**Réponses du Transporteur
à la demande de renseignements numéro 2
de la Régie de l'énergie
(la « Régie »)**

DEMANDE DE RENSEIGNEMENTS N° 2 DE LA RÉGIE DE L'ÉNERGIE (LA RÉGIE) RELATIVE À LA DEMANDE DU
TRANSPORTEUR VISANT LA RECONSTRUCTION DE LA LIGNE CLEVELAND-WATERLOO EN BITERNE

Figure R2.1a
Schéma de liaisons des circuits 1390 et 1192, incluant leur capacité à la
pointe hivernale, avant la mise en service du Projet

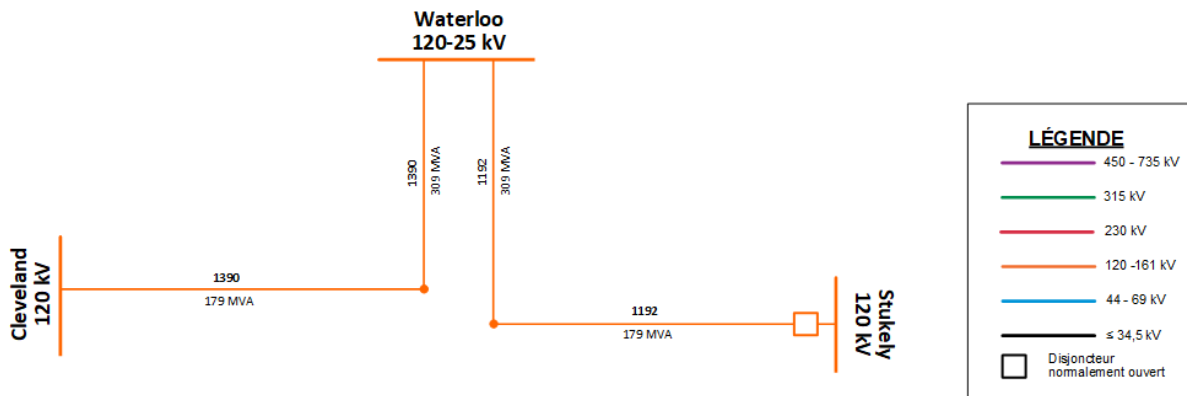
2.1 Veuillez préciser quels postes de transformation (actuels ou futurs) seront liés par chacun des circuits de la ligne 1192 (actuels et futurs) (références (v) à (vii)).

- 1 **À l'état actuel, le circuit 1192 connecte les postes de Stukely et de Waterloo.**
- 2 **La première portion du circuit est une ligne monoterne allant du poste de**
- 3 **Stukely jusqu'à la dérivation vers le poste de Waterloo. La deuxième portion du**
- 4 **circuit 1192, allant du point de dérivation jusqu'au poste de Waterloo, partage**
- 5 **une ligne biterne avec le circuit 1390.**

11 Afin de faciliter la compréhension de la Régie quant à l'évolution de la topologie,
 12 trois schémas sont présentés ci-dessous, aux figures R2.1a, R2.1b et R2.1c. Ces
 13 schémas illustrent les liaisons des circuits 1390 et 1192 avant le Projet, à la mise
 14 en service du Projet et à la mise en service éventuelle du futur projet remplaçant
 15 le poste de Cleveland. La capacité des différentes sections de circuit est aussi
 16 illustrée dans ces schémas.

Figure R2.1b
Schéma de liaisons des circuits 1390 et 1192, incluant leur capacité à la pointe hivernale, à la mise en service du Projet

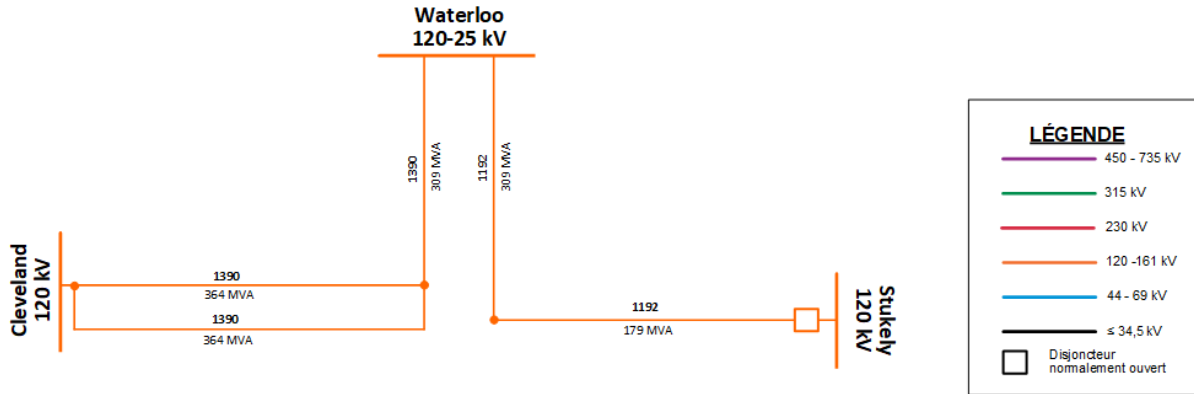
2.5 Veuillez valider la compréhension de la Régie selon laquelle, durant la pointe hivernale 2027-2028, les deux circuits en parallèle de la ligne 1390 (références (ii), (v) et (viii)) deviendront un seul circuit avant de se raccorder aux postes existants de Cleveland et de Waterloo (référence (v)), le circuit se raccordant à ce dernier poste ayant une capacité de 309 MVA à la pointe hivernale (référence (i)).

2.6 Considérant votre réponse à la question précédente, veuillez préciser si la capacité finale maximale de la ligne 1390 durant la pointe hivernale 2027-2028 serait de 309 MVA (référence (i)) ou de 728 MVA (référence (ix)).

2 **Durant la pointe hivernale 2027-2028 le circuit 1390 comportera deux portions**
3 **distinctes.**

4 **La première portion, allant du poste de Cleveland au point de dérivation vers le**
5 **poste de Waterloo, sera une ligne biterne avec les deux circuits en parallèles. Il**
6 **s'agit de la portion reconstruite par le Projet, avec une capacité de 364 MVA pour**
7 **chacun des deux circuits mis en parallèle.**

8 **La deuxième portion du circuit 1390 s'étend du point de dérivation jusqu'au**
9 **poste de Waterloo. Cette portion, qui ne sera pas reconstruite dans le cadre du**
10 **Projet, est une ligne biterne composée du circuit 1390 et du circuit 1192, avec**
11 **une capacité de 309 MVA pour le circuit 1390.**

12 **Voir aussi la figure R2.1b en réponse à la question 2.1 ci-dessus.**

13 **Le Transporteur indique que le circuit 1390 sera composé de deux portions.**
14 **La portion allant du poste de Cleveland au point de dérivation vers le poste de**
15 **Waterloo, soit la portion reconstruite par le projet, aura une capacité totale**
16 **équivalente à 728 MVA, considérant les deux circuits mis en parallèle ayant**
17 **chacun une capacité individuelle de 364 MVA. La deuxième portion du**
18 **circuit 1390, qui s'étend du point de dérivation jusqu'au poste de Waterloo, a une**
19 **capacité de 309 MVA qui demeura inchangée à la pointe hivernale 2027-2028**

- 1 après la mise en service du Projet.
- 2 Voir aussi la figure R2.1b en réponse à la question 2.1 ci-dessus.

Figure R2.1c
Schéma de liaisons des circuits 1390 et 1192, incluant leur capacité à la pointe hivernale, à la mise en service éventuelle du futur projet remplaçant le poste de Cleveland

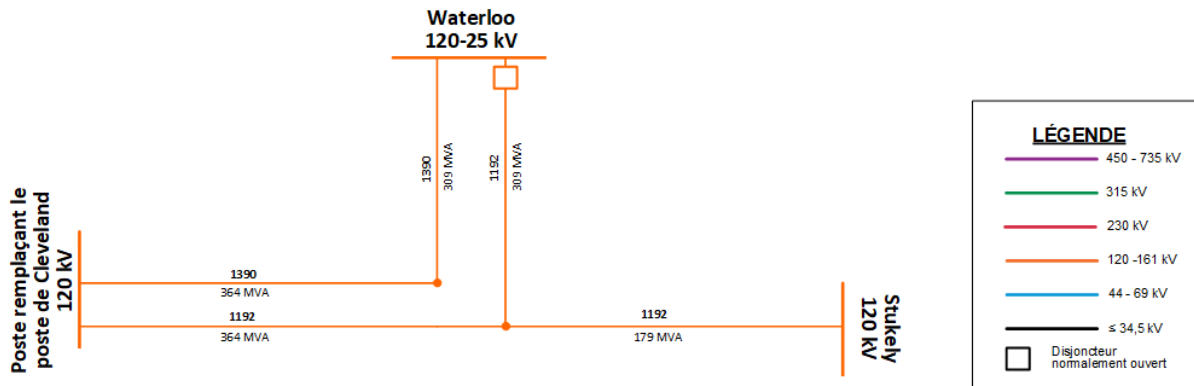
2.2 Considérant que la portion monoterne de la ligne 1192, dont la capacité à la pointe hivernale est de 179 MVA, ne sera pas reconstruite (références (i) et (x)), que la portion en biterne a une capacité de 309 MVA à la pointe hivernale (référence (i)) et votre réponse à la question précédente, veuillez expliquer comment, au terme du Projet, la capacité de la ligne 1192 à la pointe hivernale serait de 364 MVA (références (ii) et (iii)).

2 À la mise en service éventuelle du futur projet évoqué à la référence (v)³, le
 3 circuit 1192 devrait connecter les postes de Stukely, de Waterloo et le nouveau
 4 poste remplaçant le poste de Cleveland. Le circuit se diviserait alors en trois
 5 portions : une première portion monoterne allant du poste Stukely jusqu'à la
 6 dérivation vers le poste de Waterloo, puis une deuxième portion allant de la
 7 dérivation jusqu'au poste de Waterloo sur une ligne biterne partagée avec le
 8 circuit 1390. La dernière portion serait alors une ligne biterne avec le circuit 1390
 9 allant du point de dérivation jusqu'au nouveau poste qui remplacerait le poste
 10 de Cleveland.

- 1 Tel qu'indiqué dans le tableau 9 cité en référence (ii), la capacité et le transit
- 2 concernent la portion reconstruite de la ligne Cleveland-Waterloo. Comme
- 3 indiqué à la réponse de la question 2.1, à la mise en service du projet remplaçant
- 4 le poste de Cleveland, le circuit 1192 aura trois portions distinctes. La portion
- 5 reconstruite en ligne biterne avec le circuit 1390, connectant le poste remplaçant
- 6 le poste de Cleveland au point de dérivation, aura une capacité 364 MVA.

1 **La portion allant du point de dérivation au poste de Waterloo conservera une**
2 **capacité de 309 MVA. La portion allant du point de dérivation au poste de Stukely**
3 **maintiendra une capacité de 179 MVA.**
